NEUGESTALTUNG HUMBOLDTPLATZ RHEINE

ERGÄNZUNGSBAUTEN

VERGLEICHENDE BAUMASSENSTUDIE + AUSWERTUNG

Ergänzungsbauwerke Humboldtplatz in Rheine, Auswertung der Entwurfskonzepte (Stand Juni 2007)

Entwurf Möller

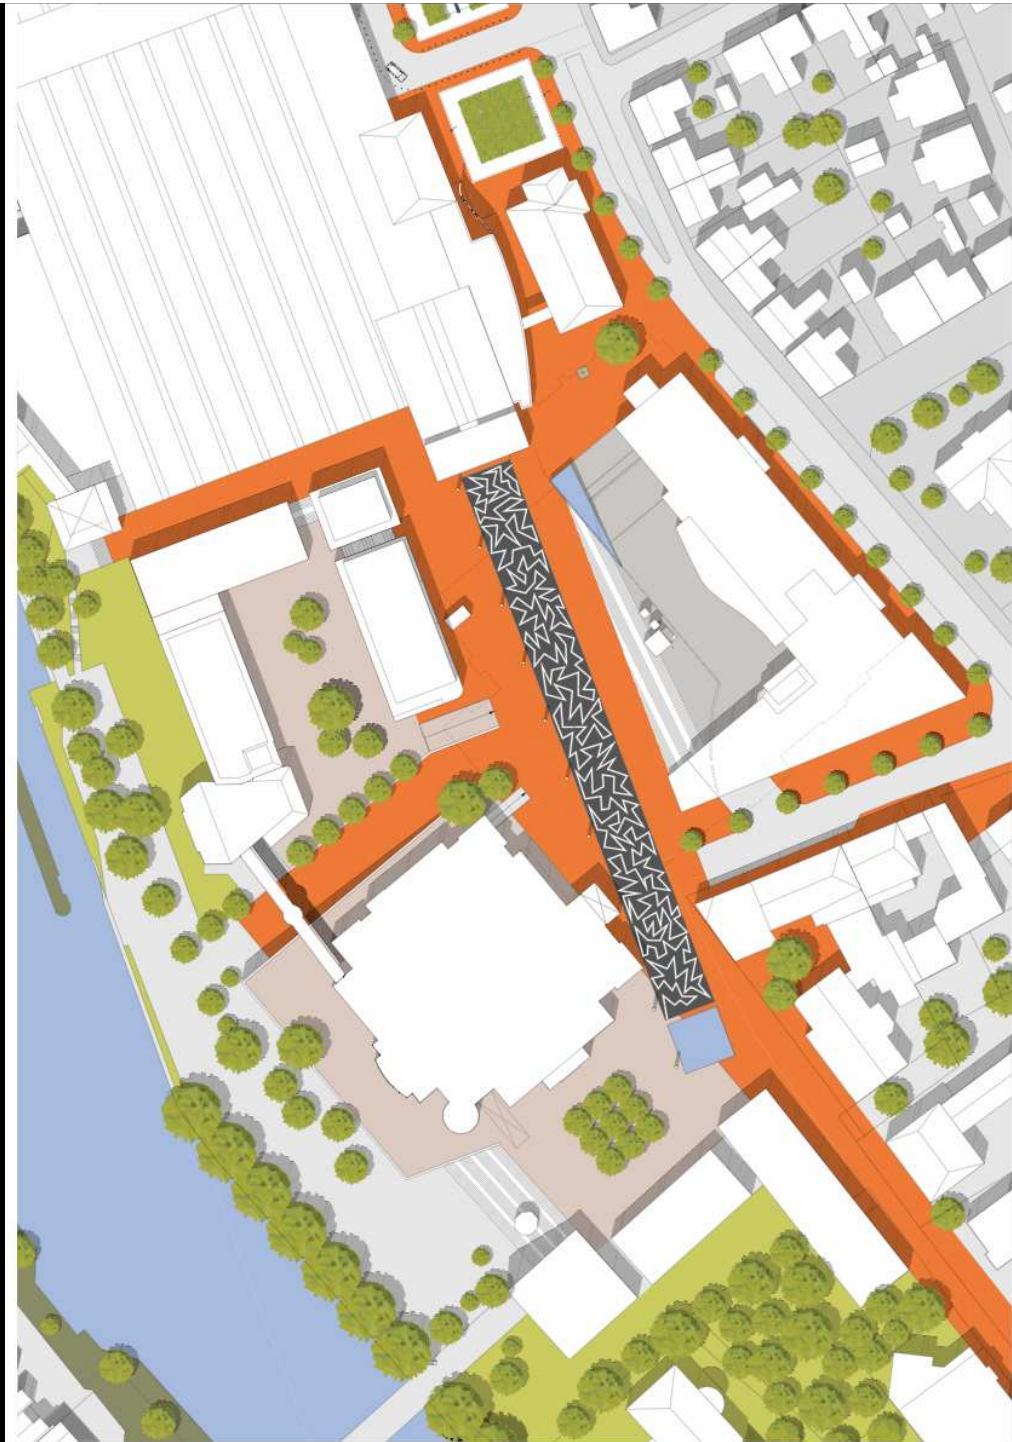
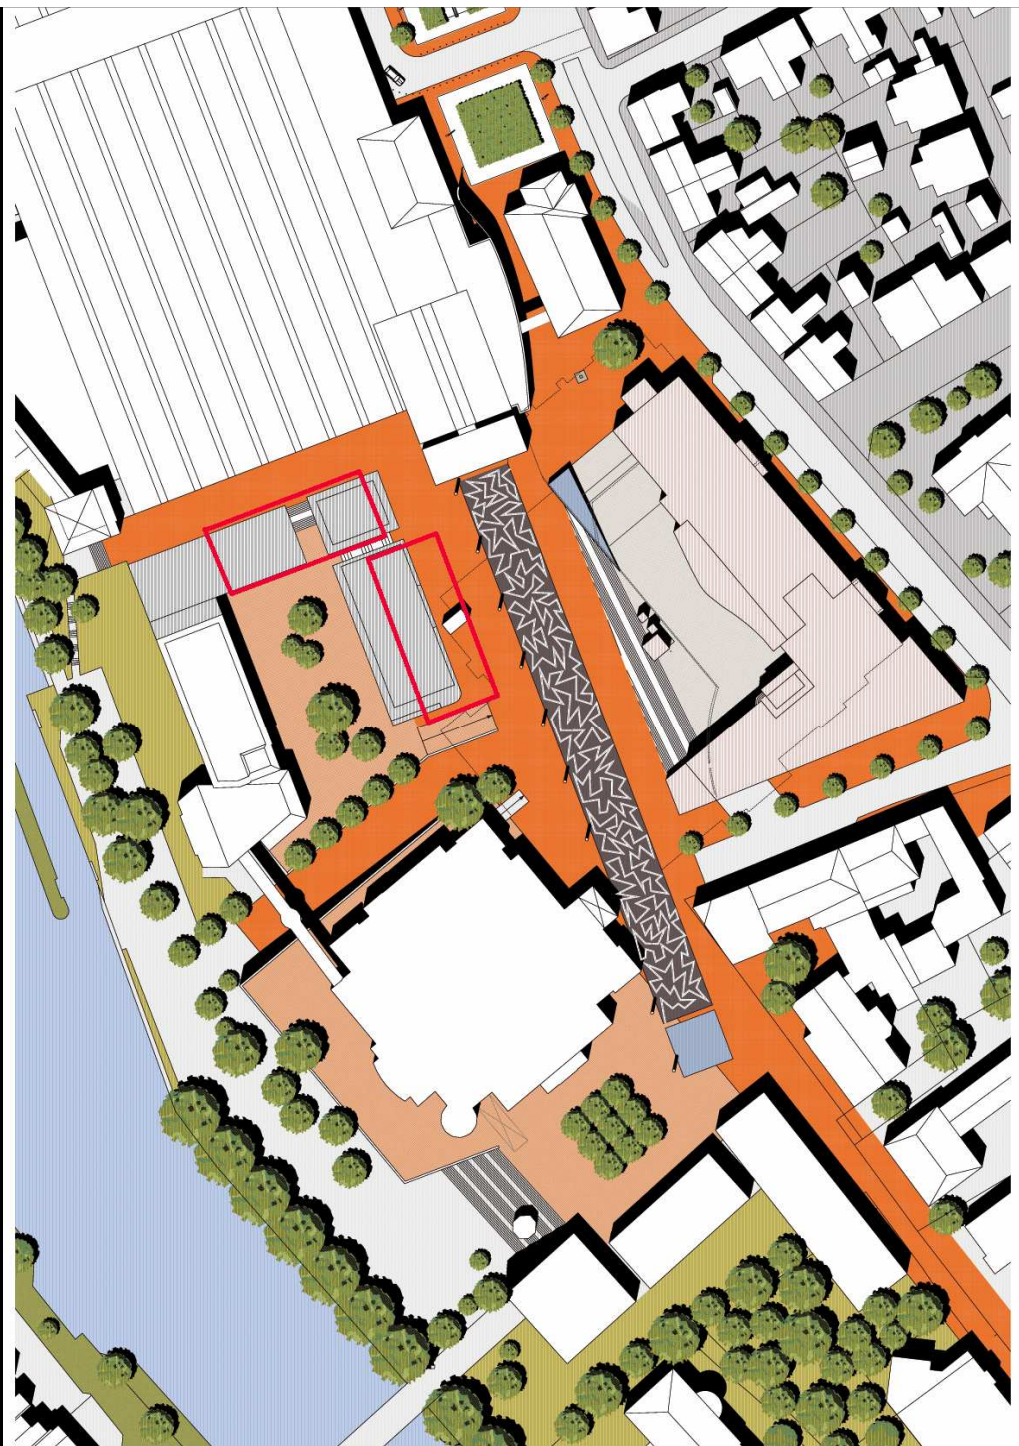
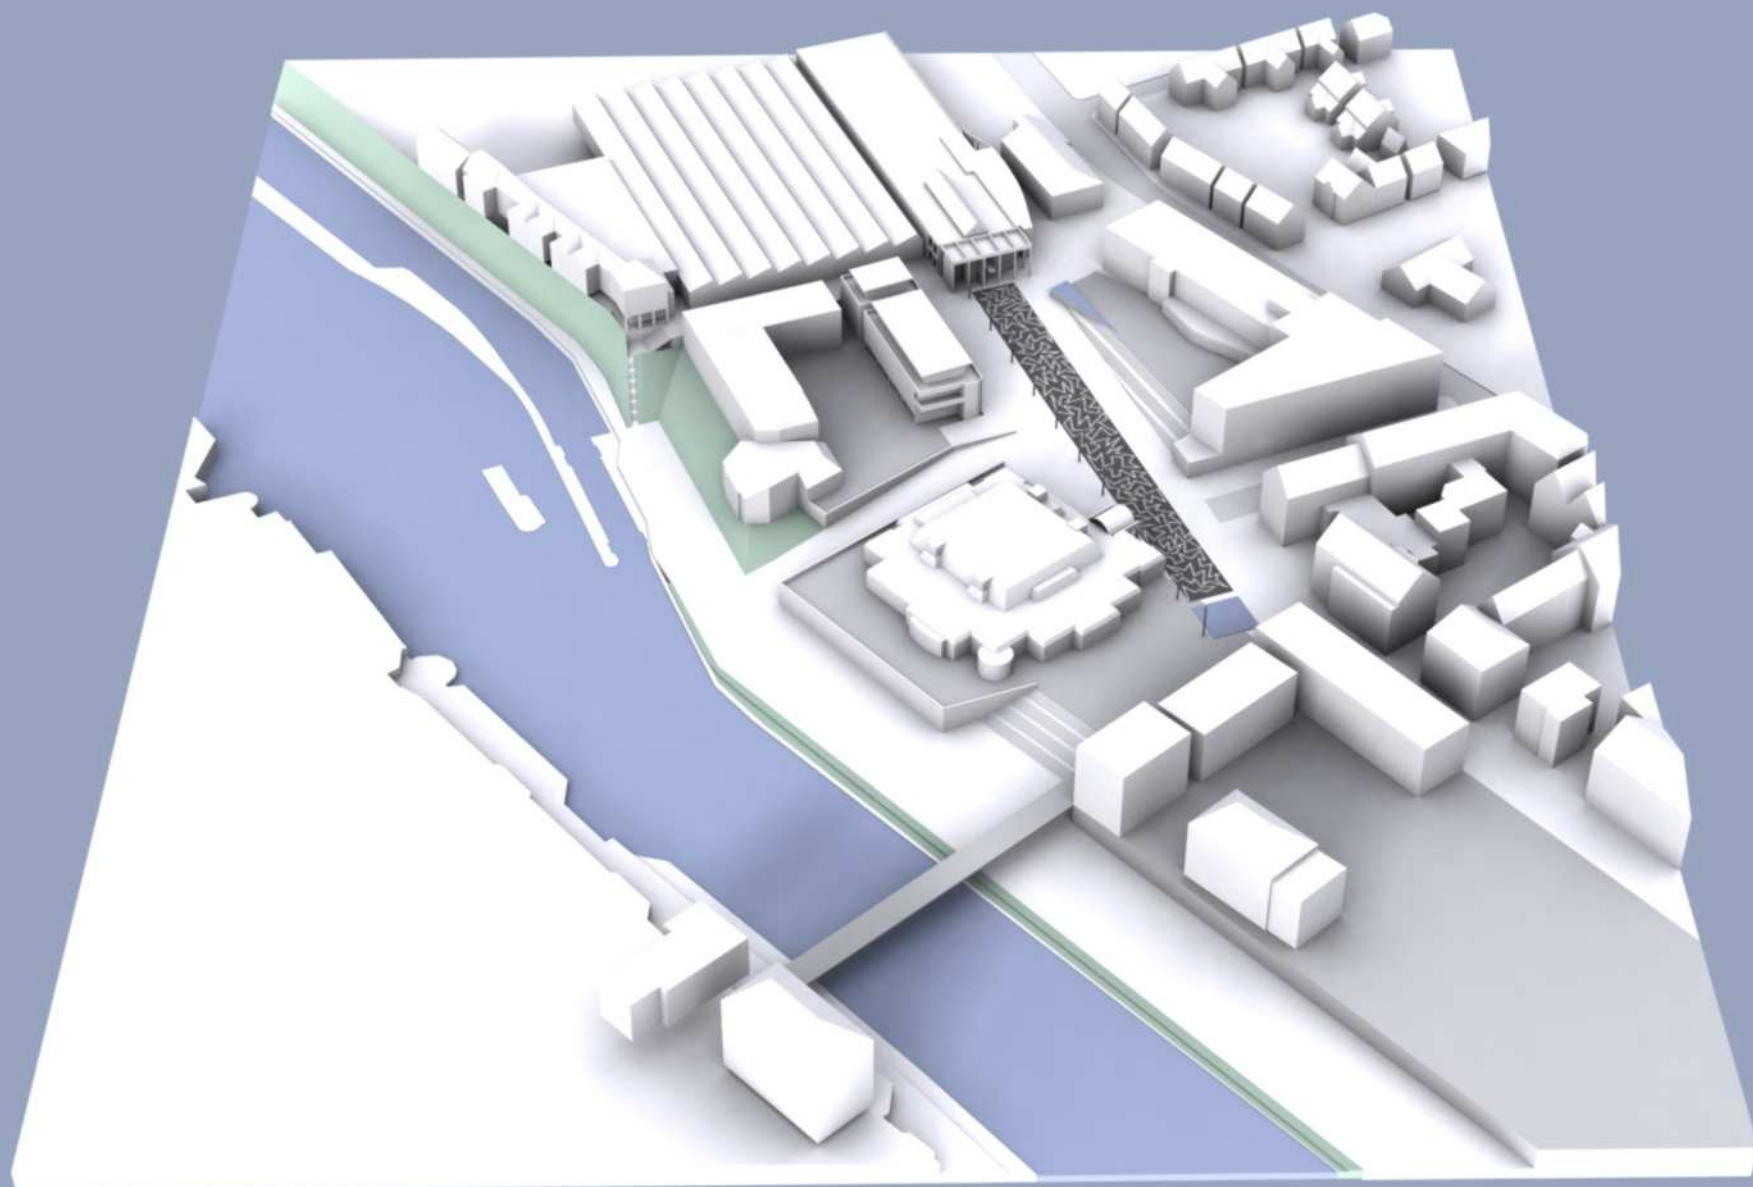
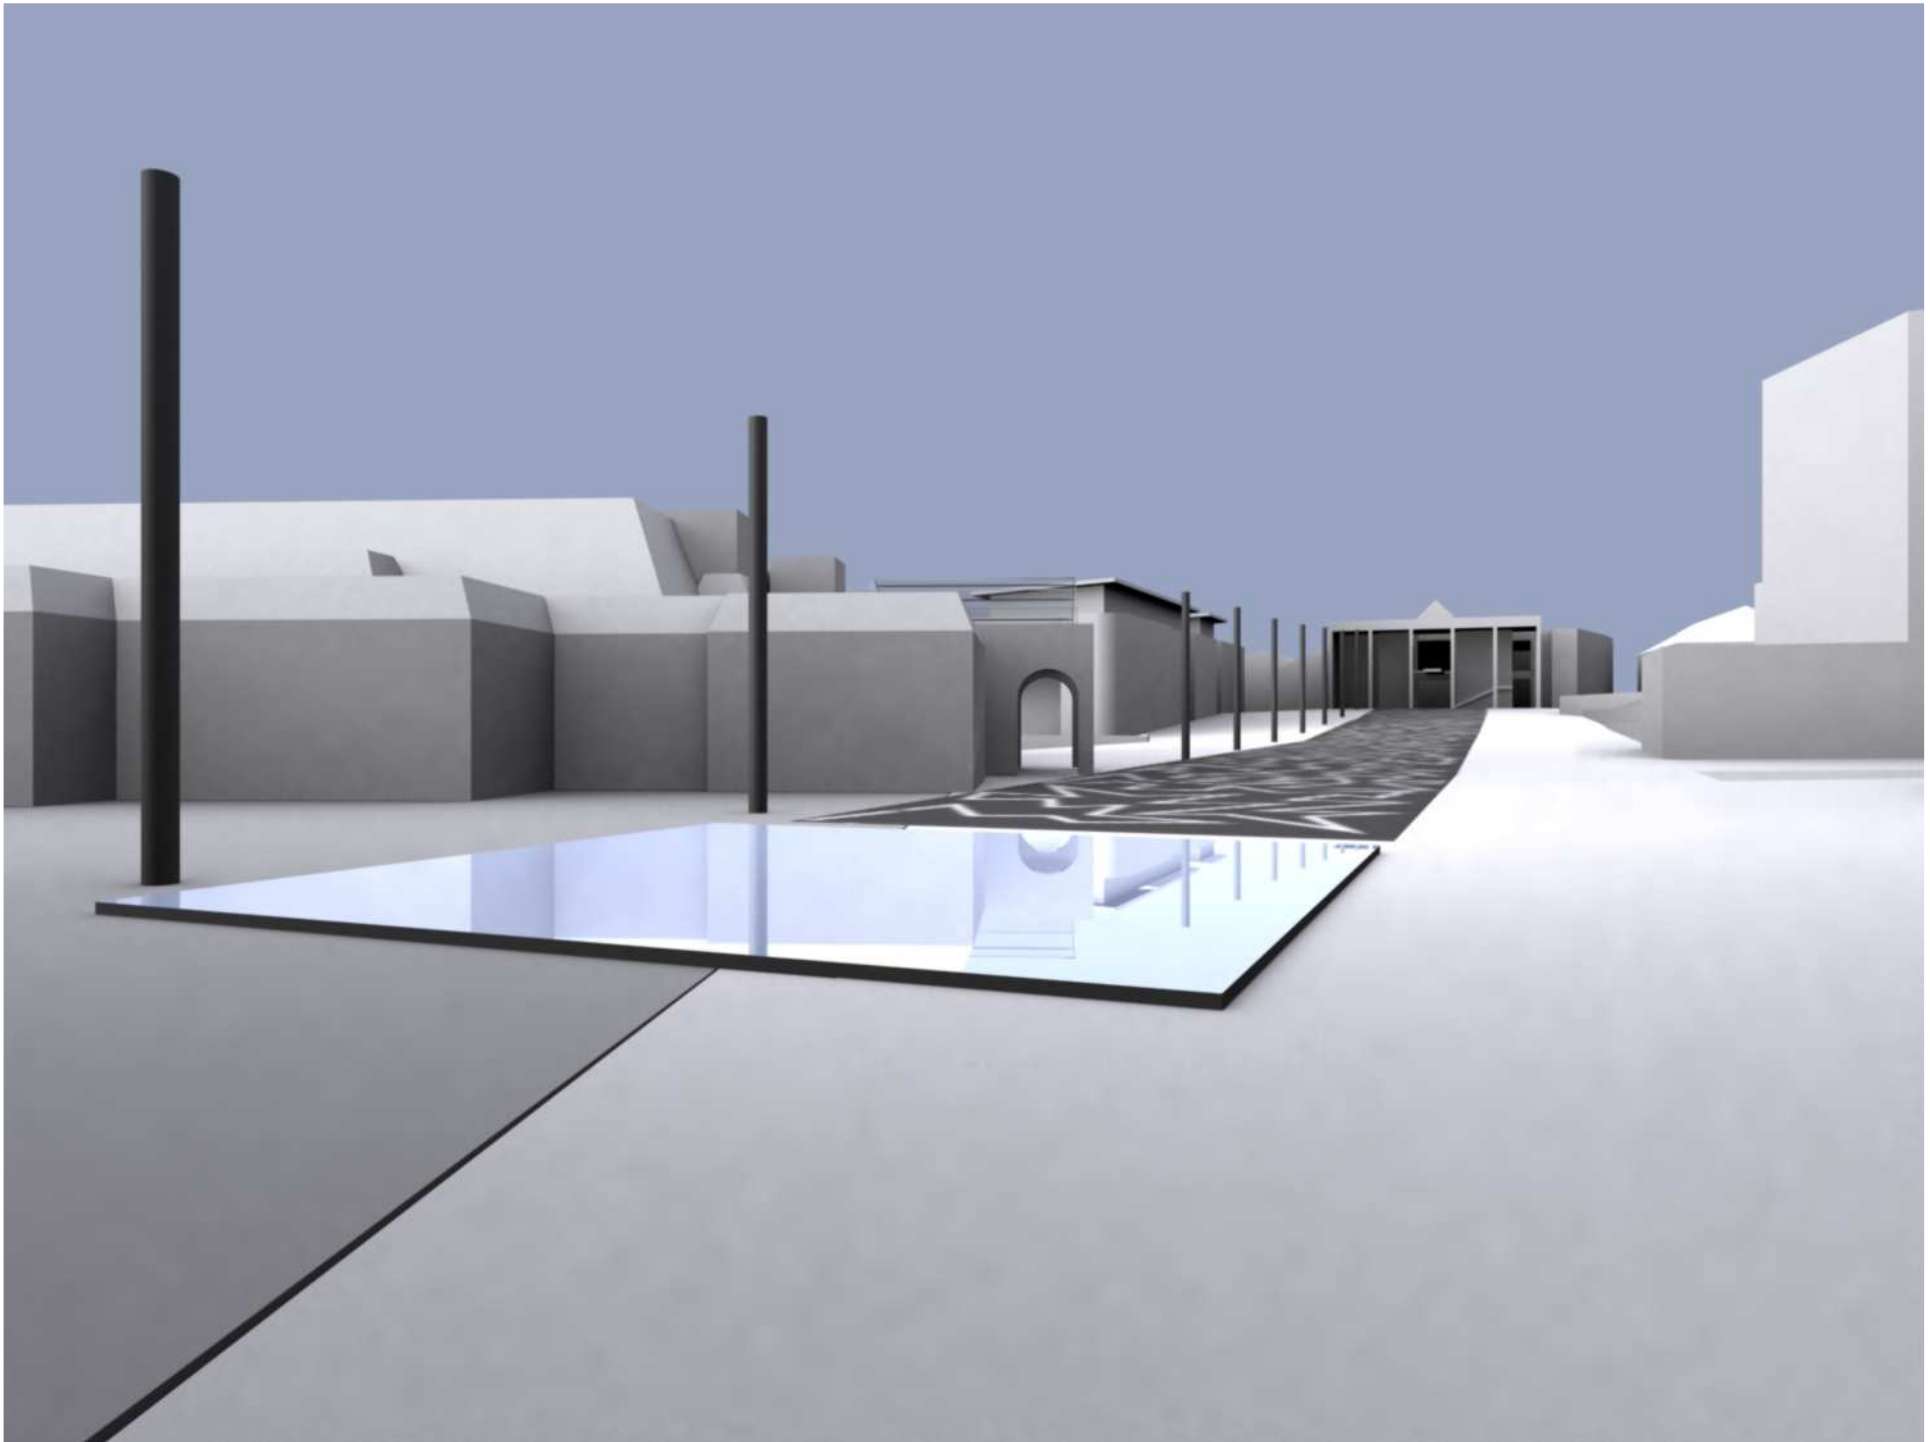
Deckung mit Masterplan	- Übereinstimmung in den wesentlichen Merkmalen - gute räumliche Fassung - vom Promenadenteppich zurückversetzt	+
Baumasse	- grundsätzlich verträglich - eng gefasster Hotelvorplatz - Fassadenbetonung Richtung Bühlstiege?	0
Vernetzung Durchlässigkeit	- gute Vernetzung über Durchgänge zu den Plätzen	+
Zugang Tiefgarage	- nicht überbaut	-
Feuerwehrezufahrt	- ist nachzuweisen	0
Ruhender Verkehr und Zufahrt	- Neuordnung der 25 vorh. Stpl. - Zufahrt bleibt unverändert	+
Aussenraumgestaltung	- Terrassen Richtung Promenade	+
Öffnung zur Promenade	- großzügige Öffnung der EG-Zone zu beiden Längsseiten	+
Nachbarschaft	- Ergänzung zur geplanten TG-Überbauung - fügt sich in die Umgebung ein	+
Kooperation mit City-Club-Hotel	- mündliche Bestätigung - Gespräche wurden geführt	+
Nutzung	- EG Läden, OG alternativ Wohnen, Läden, Hotel	+
